平潭综合实验区自然资源与生态环境局关于 福建平潭吾悦广场三期一区（B3#楼、B5#楼、 B8#楼、S8#楼）及地下室项目竣工 规划条件核实公示

实地建设与规划审批不一致对比

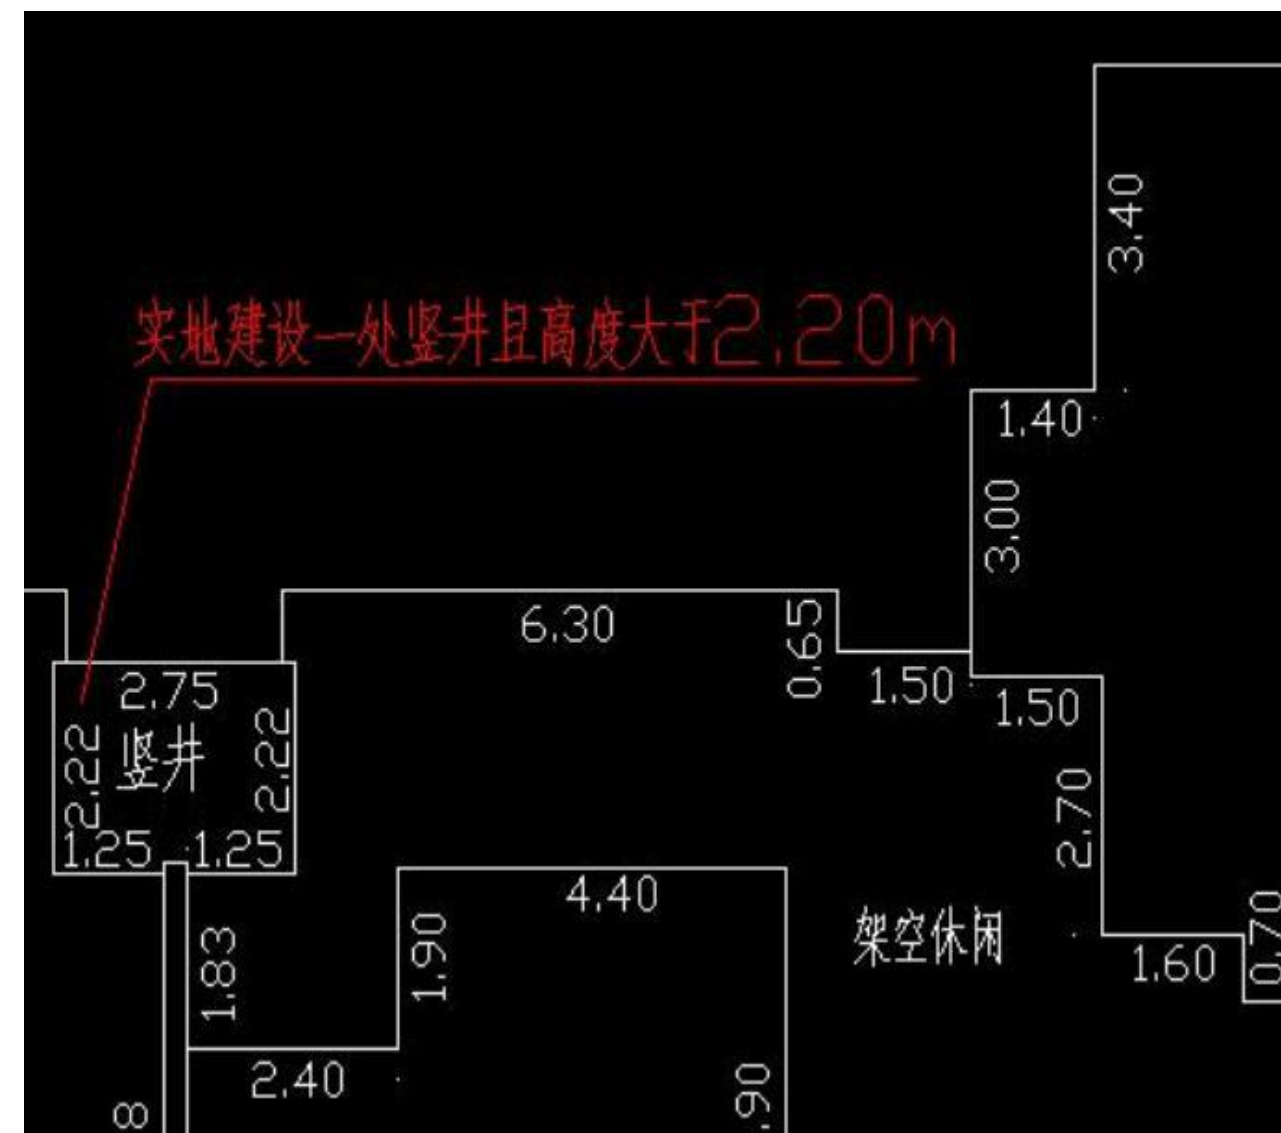
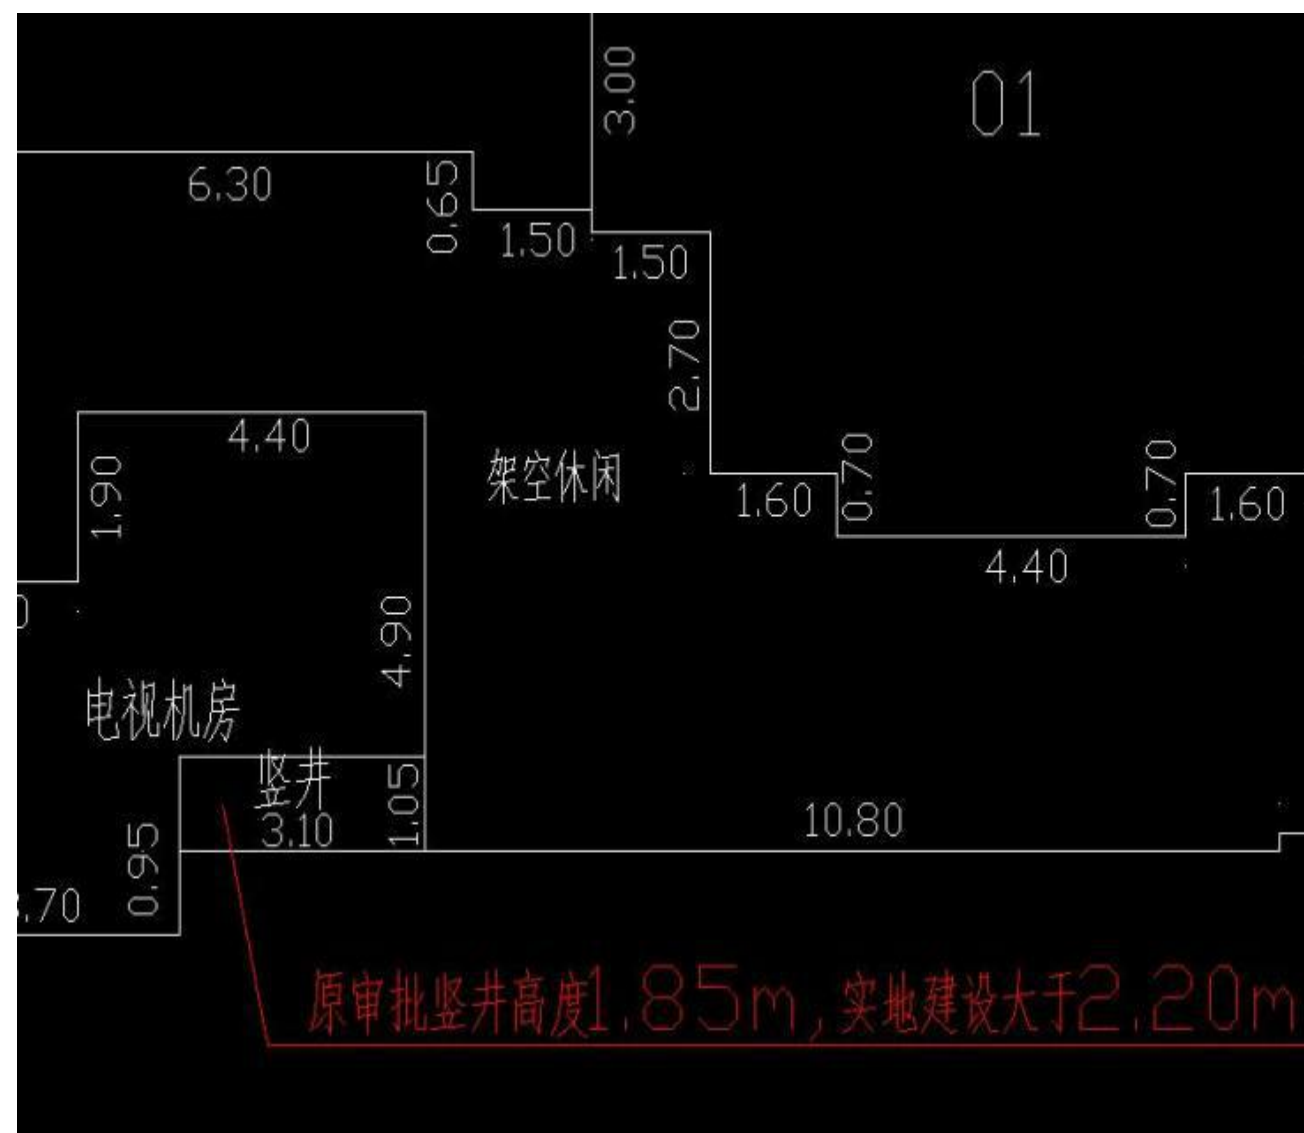
- 1、B3#楼一层 24 轴至 29 轴交 B 轴至 F 轴原审批架空休闲实地建设为电视机房，占地面积、建筑面积不变，计容面积增大约为：29.02 m²；
- 2、B3#楼一层 42 轴至 46 轴交 C 轴至 H 轴原审批架空休闲实地建设为通讯机房及门廊，占地面积不变，建筑面积减少约为：1.35 m²，总计容面积增大约为：37.77 m²；

调整原因：根据分区交付方案，B7#架空层通讯机房、电视机房移到 B3#架空层；

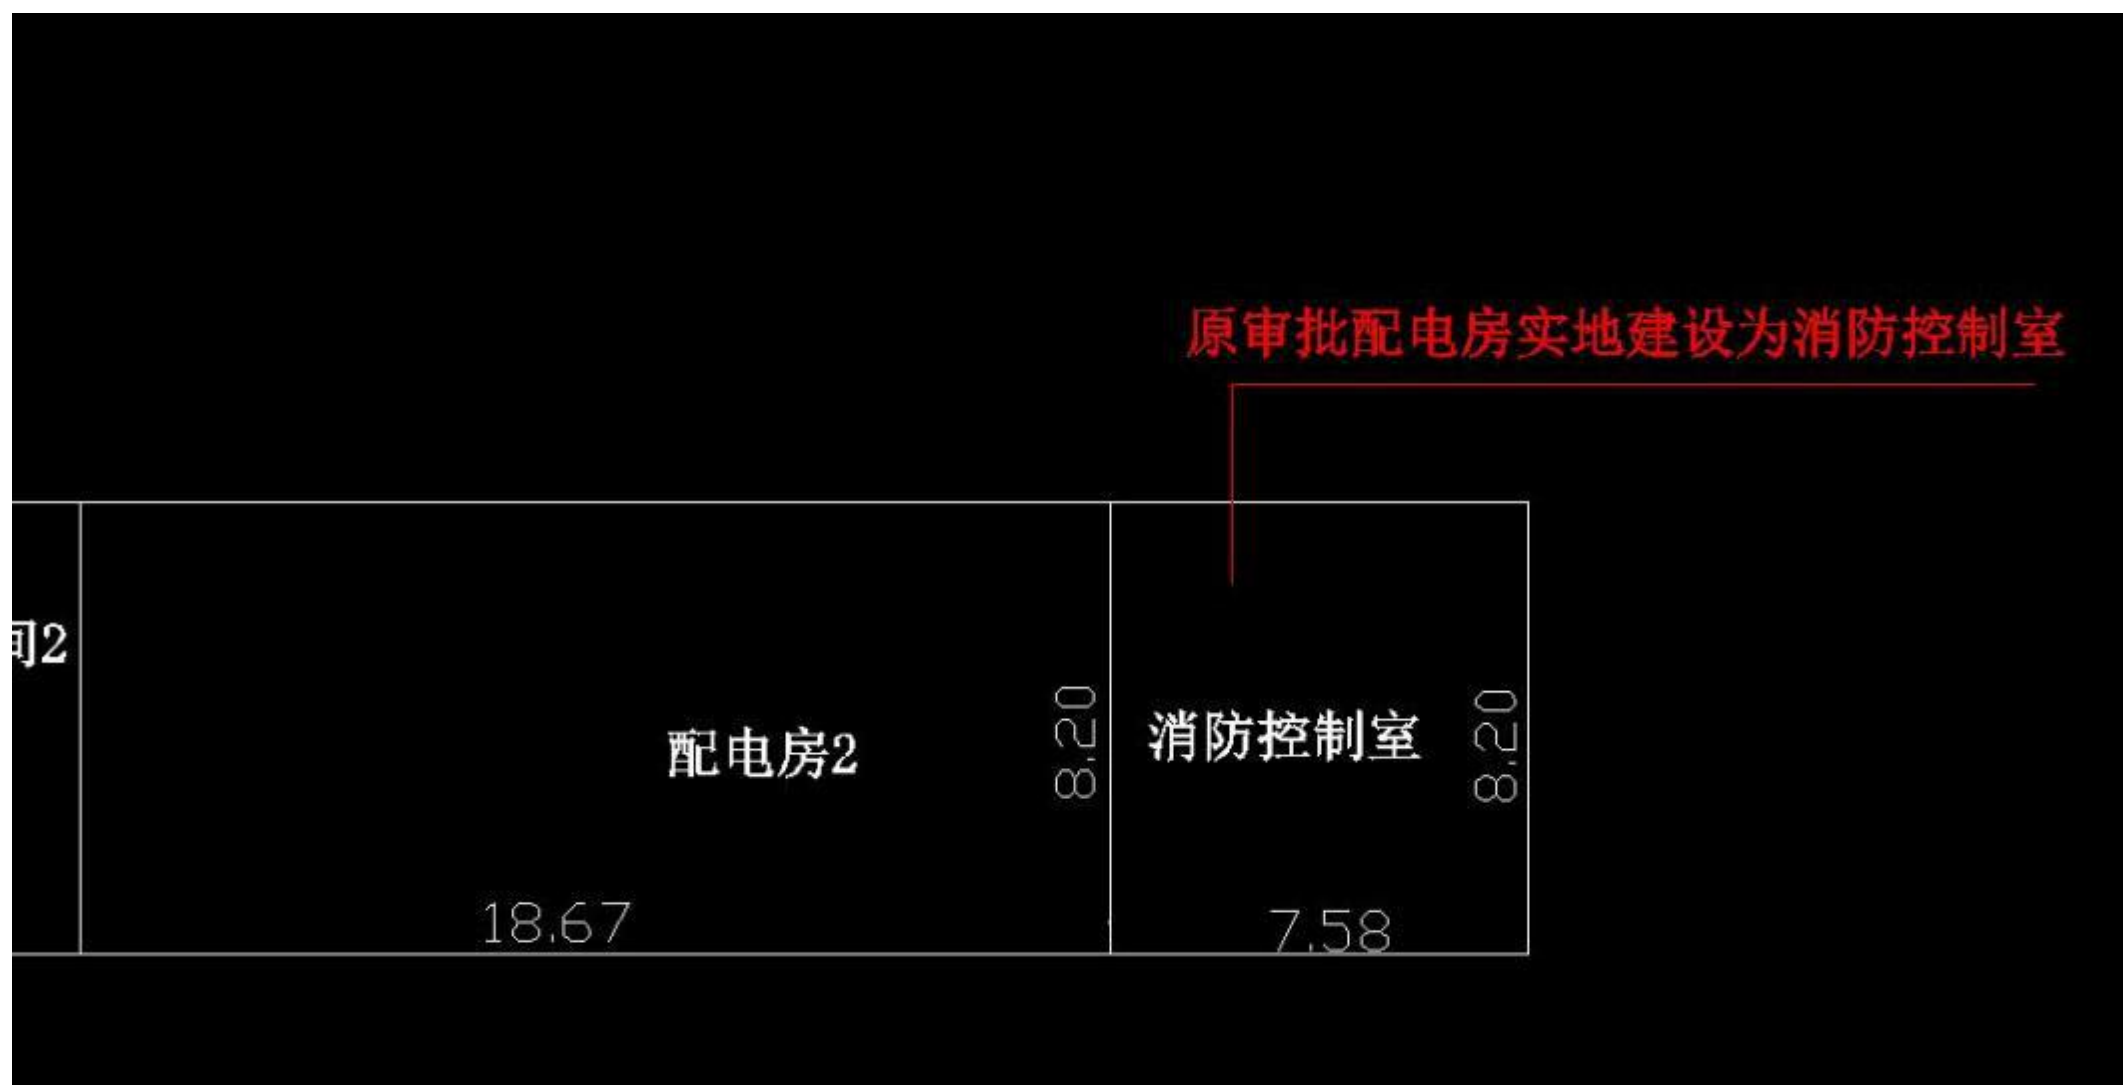
3、B3#楼一层 26 轴至 29 轴交 C 轴原审批架空休闲内竖井高度 1.85m，实地建设大于 2.20m；总面积不变，架空休闲面积减少约为：3.26 m²，竖井面积增大约为：3.26 m²；

4、B3#楼一层主体外 20 轴至 22 轴交 F 轴至 G 轴实地增设一处竖井且高度大于 2.20m；占地面积、建筑面积增大约为：5.15 m²，计容面积不变；调整原因：因施工图深化造成竖井高度调整；

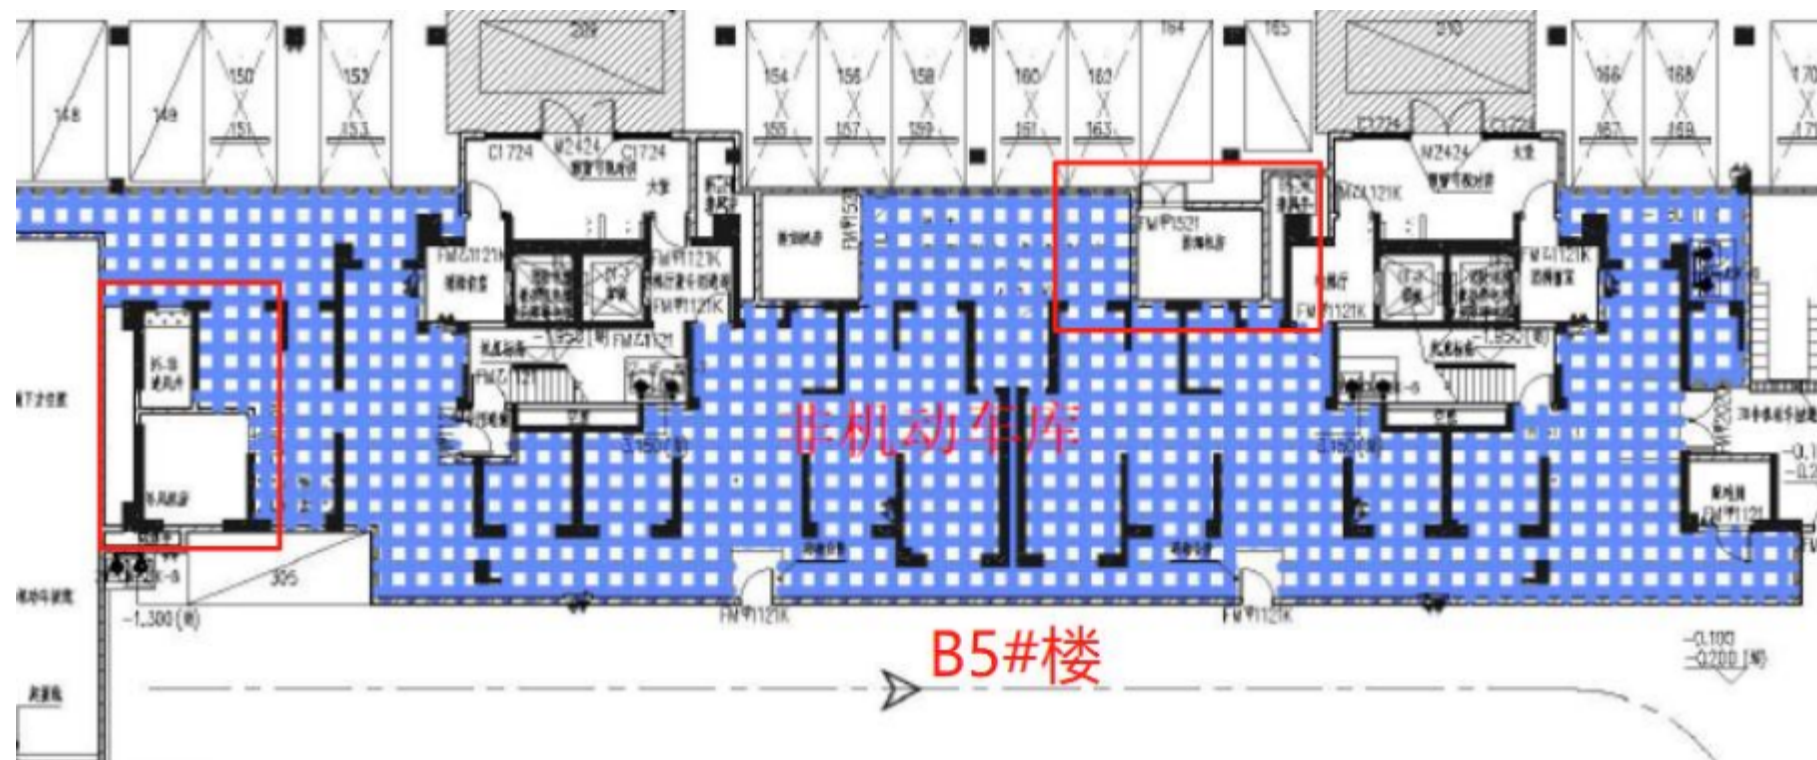
9、B8#楼一层 5 轴交 A 轴至 B 轴配电房实地增设分隔墙，内部增加消防控制室，配电房面积减少约为：62.11 m²，消防控制室面积增大约为：62.11 m²；
调整原因：因施工图深化造成消控室调整；

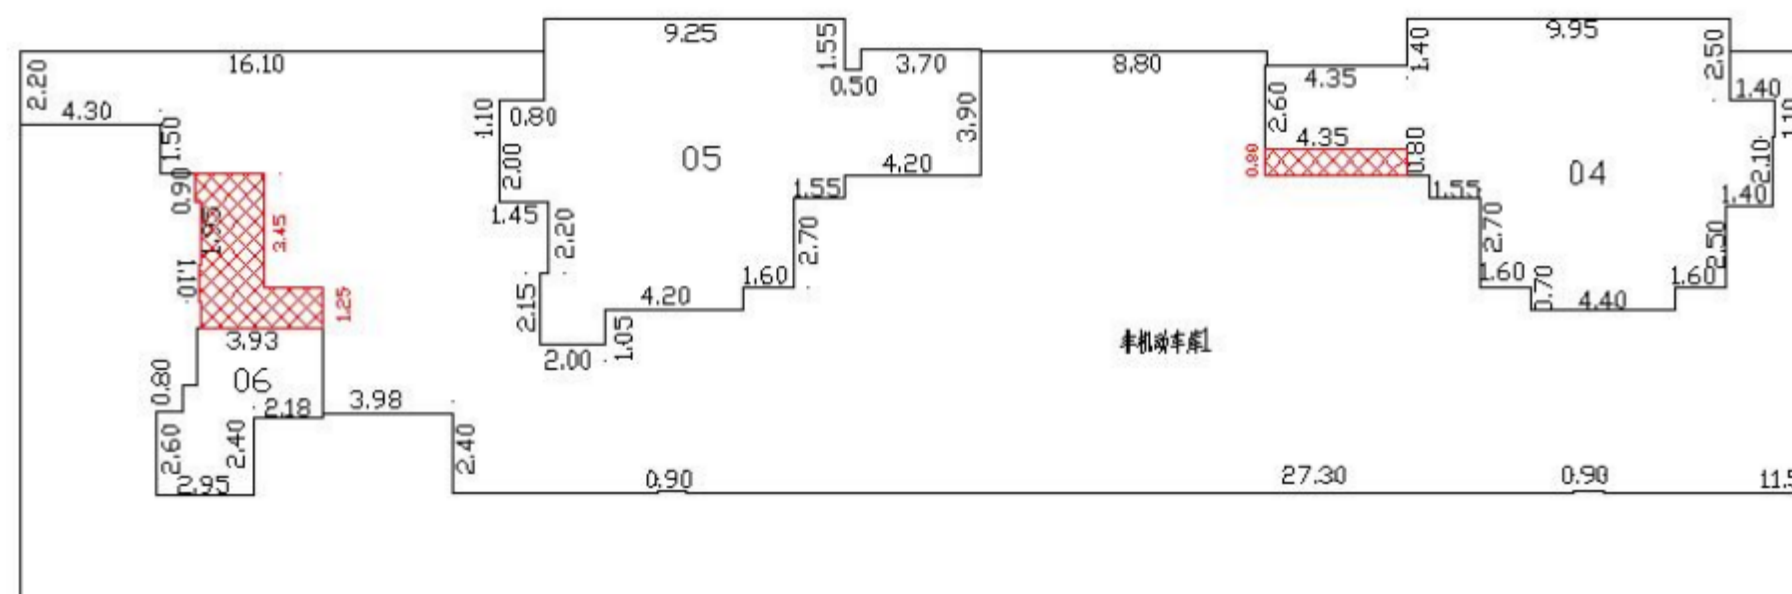
10、地下室原审批地下一层 31 轴至 34 轴交 U 轴至 V 轴的设备间，实地北侧墙体向南移 4.70 米，设备间面积减少，非机动车库面积增大约 11.64 m²；原审批地下一层 39 轴交 V 轴的排烟机房，实地南侧墙体向北移 0.80 米，设备间面积减少，非机动车库面积增大约 3.48 m²；

调整原因：因施工图深化造成地下室机房调整；
